訂正箇所	正誤区分
特記仕様書 28.29頁 21-4-5 切土 補強土工	<p>2 1 - 4 - 5 切土補強土工</p> <p>(1) 種別</p> <p>切土補強土工の単価表の項目の種別は、共通仕様書 4 - 2 3 - 1 の規定によらず下記のとおりとする。</p> <p>(2) 材料</p> <p>切土補強土工の材料は、共通仕様書 4 - 2 3 - 2 の規定によらず下記のとおりとする。</p> <p>切土補強土工に使用する材料は、「土木施工管理要領」及び「設計・施工指針・同解説 平成29年4月 P A N W A L L 工法協会（以下「設計・施工指針・同解説」という。）の規定によるものとする。</p> <p>(3) 施工</p> <p>切土補強土工の施工は、共通仕様書 4 - 2 3 - 3 の規定によらず下記のとおりとする。</p> <ol style="list-style-type: none"> 1) 切土補強土工の施工は、「土木施工管理要領」及び「設計・施工指針・同解説」の規定によるものとする。 2) 切土補強土工の施工は、のり面補強工 コンクリートパネル 1. 2 m × 1. 8 m × 0. 1 2 m、コンクリートパネル 0 ~ 1. 2 m × 1. 8 m × 0. 1 2 m と合わせてのり面最上段より施工（逆巻き施工）を行うものとする。
誤	<p>2 1 - 4 - 5 切土補強土工</p> <p>(1) 種別</p> <p>共通仕様書 4 - 2 3 に規定する単価表の項目の種別に下記を追記する。</p> <p>(2) 材料</p> <p>切土補強土工 D 3 2 • L = 4. 0 m ~ L = 1 0. 0 m の材料は、共通仕様書 4 - 2 3 - 2 の規定によらず土木施工管理要領及び「設計・施工指針・同解説 平成29年4月 P A N W A L L 工法協会（以下「設計・施工指針・同解説」という。）の規定を適用するものとする。</p> <p>(3) 施工</p> <p>切土補強土工 D 3 2 • L = 4. 0 m ~ L = 1 0. 0 m の施工は、共通仕様書 4 - 2 3 - 3 の規定によらず下記のとおりとする。</p> <ol style="list-style-type: none"> 1) 切土補強土工 D 3 2 • L = 4. 0 m ~ L = 1 0. 0 m の施工は、「土木施工管理要領」及び「設計・施工指針・同解説」の規定によるものとする。 2) 切土補強土工 D 3 2 • L = 4. 0 m ~ L = 1 0. 0 m の施工は、のり面補強工 コンクリートパネル 1. 2 m × 1. 8 m × 0. 1 2 m、コンクリートパネル 0 ~ 1. 2

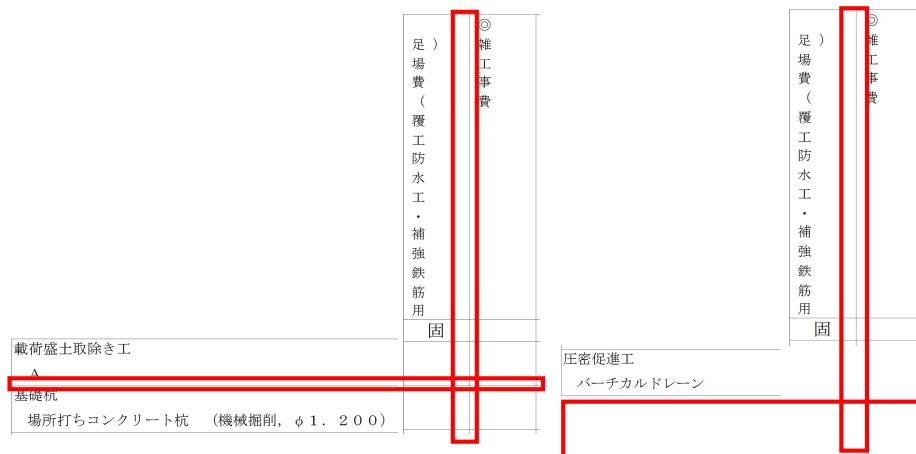
訂正箇所		正誤区分											
金抜設計書 単価表 269.270													
誤		<table border="1" style="width: 100%; border-collapse: collapse;"> <tr> <td style="width: 10%;">269</td><td style="width: 10%;">特 - (8)</td><td style="width: 60%;">のり面補強工 コンクリートパネル 1. 2 m × 1. 8 m × 0. 1 2 m</td><td style="width: 10%; text-align: right;">1, 223</td><td style="width: 10%;">m²</td></tr> <tr> <td>270</td><td>特 - (8)</td><td>のり面補強工 コンクリートパネル 0 ~ 1. 2 m × 1. 8 m × 0. 1 2 m</td><td style="text-align: right;">34</td><td>m²</td></tr> </table>		269	特 - (8)	のり面補強工 コンクリートパネル 1. 2 m × 1. 8 m × 0. 1 2 m	1, 223	m ²	270	特 - (8)	のり面補強工 コンクリートパネル 0 ~ 1. 2 m × 1. 8 m × 0. 1 2 m	34	m ²
269	特 - (8)	のり面補強工 コンクリートパネル 1. 2 m × 1. 8 m × 0. 1 2 m	1, 223	m ²									
270	特 - (8)	のり面補強工 コンクリートパネル 0 ~ 1. 2 m × 1. 8 m × 0. 1 2 m	34	m ²									
正		<table border="1" style="width: 100%; border-collapse: collapse;"> <tr> <td style="width: 10%;">269</td><td style="width: 10%;">特 - (8)</td><td style="width: 60%;">のり面補強工 コンクリートパネル 1. 2 m × 1. 8 m × 0. 1 2 m</td><td style="width: 10%; text-align: right;">1, 220</td><td style="width: 10%;">m²</td></tr> <tr> <td>270</td><td>特 - (8)</td><td>のり面補強工 コンクリートパネル 0 ~ 1. 2 m × 1. 8 m × 0. 1 2 m</td><td style="text-align: right;">37</td><td>m²</td></tr> </table>		269	特 - (8)	のり面補強工 コンクリートパネル 1. 2 m × 1. 8 m × 0. 1 2 m	1, 220	m ²	270	特 - (8)	のり面補強工 コンクリートパネル 0 ~ 1. 2 m × 1. 8 m × 0. 1 2 m	37	m ²

269	特 - (8)	のり面補強工 コンクリートパネル 1. 2 m × 1. 8 m × 0. 1 2 m	1, 220	m ²									
270	特 - (8)	のり面補強工 コンクリートパネル 0 ~ 1. 2 m × 1. 8 m × 0. 1 2 m	37	m ²

割掛対象表
仮設備工事費

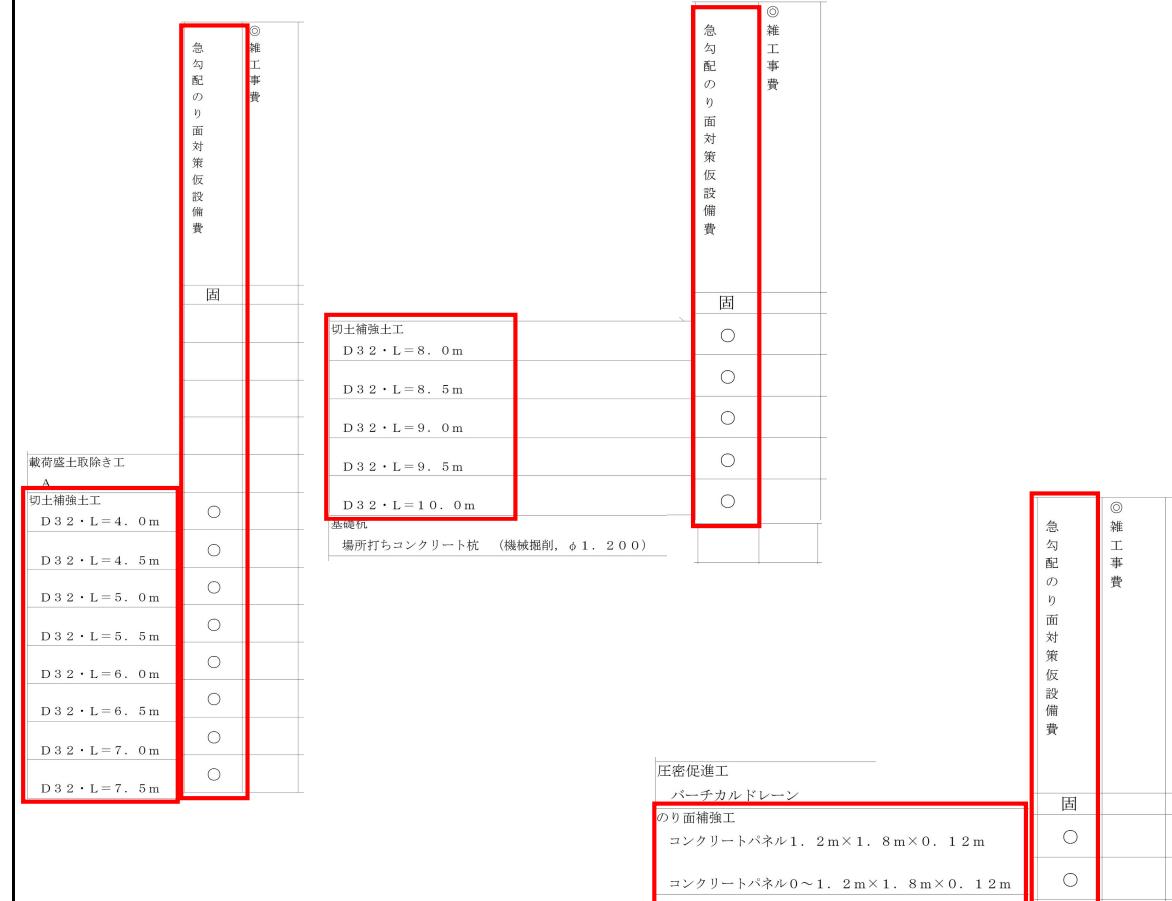
訂正箇所		正誤区分										
割掛対象表参考内訳書 仮設備工事費												
誤		<table border="1"> <tr> <td>足場費（覆工防水工・補強鉄筋用）</td> <td>トンネルの覆工防水工、補強鉄筋の施工に必要な足場台車に要する費用をいう。</td> <td>足場台車、損料・組立・解体 1式 使用延長616m</td> <td></td> </tr> </table>			足場費（覆工防水工・補強鉄筋用）	トンネルの覆工防水工、補強鉄筋の施工に必要な足場台車に要する費用をいう。	足場台車、損料・組立・解体 1式 使用延長616m					
足場費（覆工防水工・補強鉄筋用）	トンネルの覆工防水工、補強鉄筋の施工に必要な足場台車に要する費用をいう。	足場台車、損料・組立・解体 1式 使用延長616m										
正		<table border="1"> <tr> <td>足場費（覆工防水工・補強鉄筋用）</td> <td>トンネルの覆工防水工、補強鉄筋の施工に必要な足場台車に要する費用をいう。</td> <td>足場台車、損料・組立・解体 1式 使用延長616m</td> <td></td> </tr> <tr> <td>急勾配のり面対策仮設備費</td> <td>急勾配のり面対策工の施工に必要なプラント設置撤去、給排水設備工、泥排水処理工に要する費用をいう。</td> <td>プラント設置撤去 1式 給排水設備工 1式 泥排水処理工 1式</td> <td></td> </tr> </table>			足場費（覆工防水工・補強鉄筋用）	トンネルの覆工防水工、補強鉄筋の施工に必要な足場台車に要する費用をいう。	足場台車、損料・組立・解体 1式 使用延長616m		急勾配のり面対策仮設備費	急勾配のり面対策工の施工に必要なプラント設置撤去、給排水設備工、泥排水処理工に要する費用をいう。	プラント設置撤去 1式 給排水設備工 1式 泥排水処理工 1式	
足場費（覆工防水工・補強鉄筋用）	トンネルの覆工防水工、補強鉄筋の施工に必要な足場台車に要する費用をいう。	足場台車、損料・組立・解体 1式 使用延長616m

急勾配のり面対策仮設備費	急勾配のり面対策工の施工に必要なプラント設置撤去、給排水設備工、泥排水処理工に要する費用をいう。	プラント設置撤去 1式 給排水設備工 1式 泥排水処理工 1式
